INFORME No. 28 DE 2022 ACCESIBILIDAD AL MEDIO FISICO ESPACIOS DE SERVICIO AL CIUDADANO EN LA ADMINISTRACIÓN PÚBLICA

6.2. Aspectos Evaluados y Oportunidades de Mejora Sede Principal

6.2.1. Área de ingreso sede principal

Figura 2 Fuente: NTC 6047 pág. 21 consultado 2022

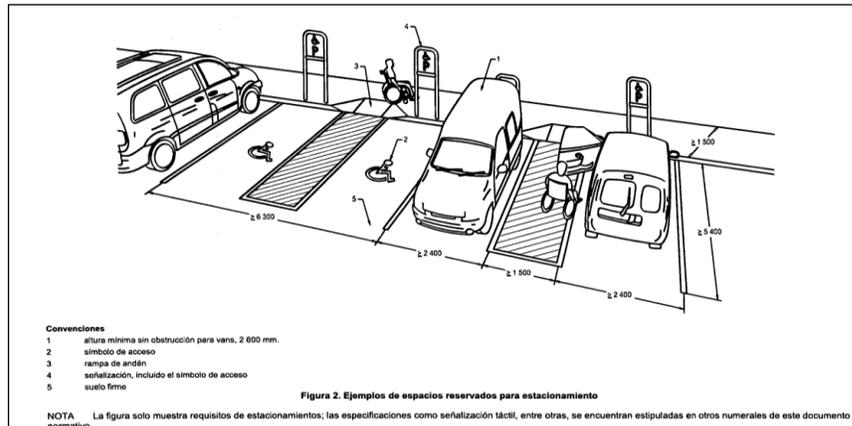
La OFCIN recomienda a la SUADM analizar la reubicación de parqueaderos en la acera más cercana al acceso. Construcción de vado en andén y así cumplir con lo exigido para una circulación fácil y eficiente de personal en condición de discapacidad. Ver numeral 6 – NTC 6047.

Figura 3 Fuente: rampa acceso Sede principal noviembre 2022 (foto Arq. Matiz)

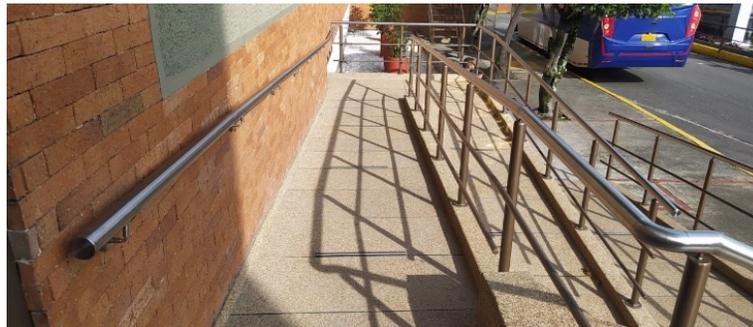
Al estar a nivel más alto de la zona de ingreso, se cuenta con rampa. Se debe verificar las condiciones de rampa, y revisar la señalización de senderos.

La OFCIN recomienda a SUADM realizar la implementación de señalización en caminos externos para limitación visual, rampas, cambios de piso, vados. Ver numeral 7-7.1-7.2-9-11-12-14 – NTC 6047.

Figura 8 Fuente: pág. 27 NTC 6047 consultado noviembre 2022

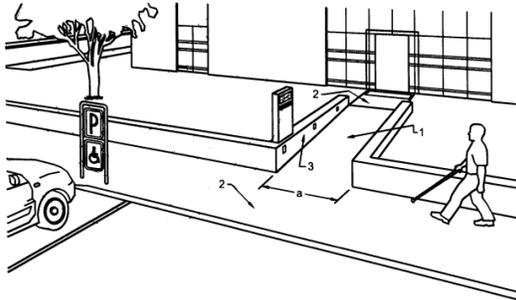
La OFCIN recomienda a SUADM realizar la demarcación de vados y avisos de sillas para personal con movilidad reducida.

Figura 10 Fuente: pág. 69 NTC 6047 consultado noviembre 2022

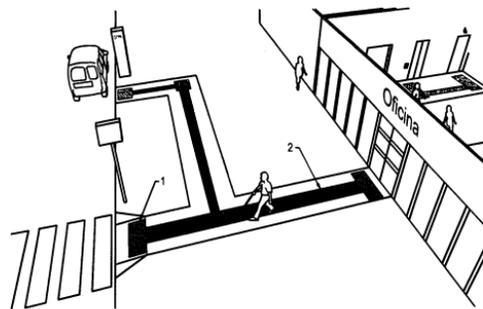
La OFCIN recomienda a SUADM realizar la instalación topes guías para personas invidentes y de vista limitada. Ver numeral 38-1. – NTC 6047.
